Fagnotat

Vår referanse: PLAN-2022/20460-26
Saksbehandler: Marie Hatteberg Leivestad
Dato: 02.04.2024

Forslag til detaljregulering anbefales vedtatt Ytrebygda, Gnr.39, Bnr.8 mfl., Steinsvikvegen, Reguleringsplan, Arealplan-ID 64600000

2 Plankart 13.03.24 og illustrasjonsplan 13.03.24

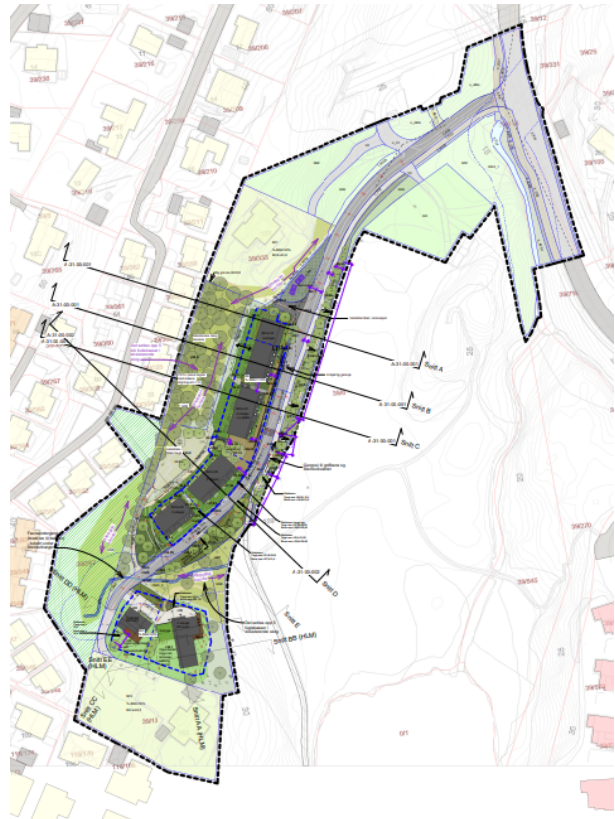
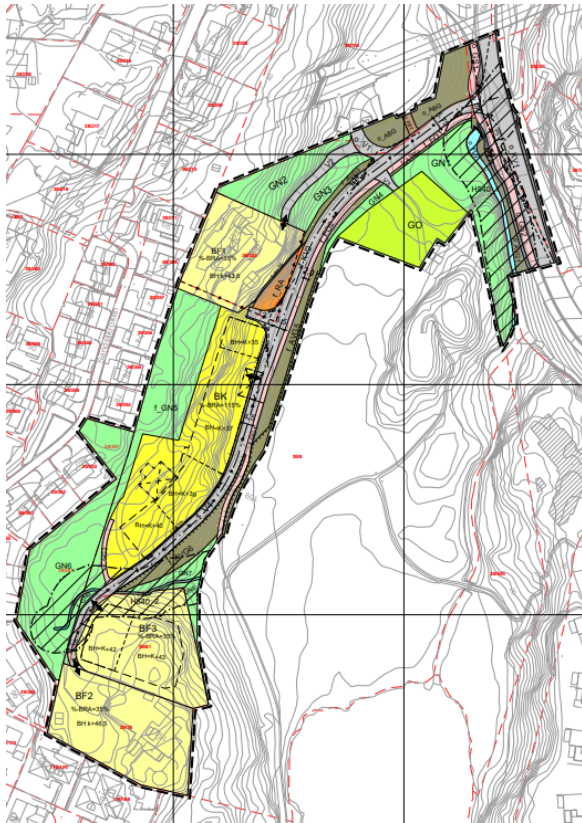
Foreliggende planforslag legger til rette for utbygging av 16 rekkehus innenfor felt BK. BRA i felt BK er på maks 115%. Dette er en økning fra 1.gangs behandling, men bygningenes fotavtrykk er redusert. Feltet som er satt av til boligbebyggelse, er også redusert da naturlekeplass nå er satt til grønstruktur – GN3. Ved 1.gangs behandling anbefalte PBE at bebyggelsen måtte bearbejdes for å redusere høydevirkingen i nord og for å gi et mindre enhetlig preg. Ny bebyggelse foreslås å følge terrenget langs golfbanen.

5 BK Overgang mot golfbanen 16.01.24

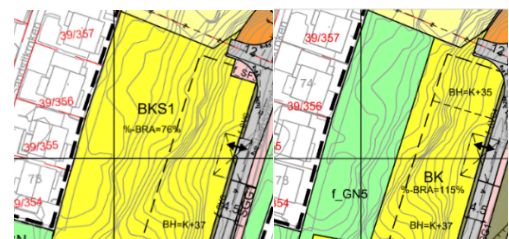
Turstien f lger golfbanen og g r opp for   m te kj revegen og f lger kj revegen videre. Turstien i planomr det er universelt utformet. Det er enkelt for b de barnevogner, sykler og g ende   benytte den opprustede vegen. PBE vurderer det som positivt at det er stilt krav om at st ttemurer skal utformes i naturstein.
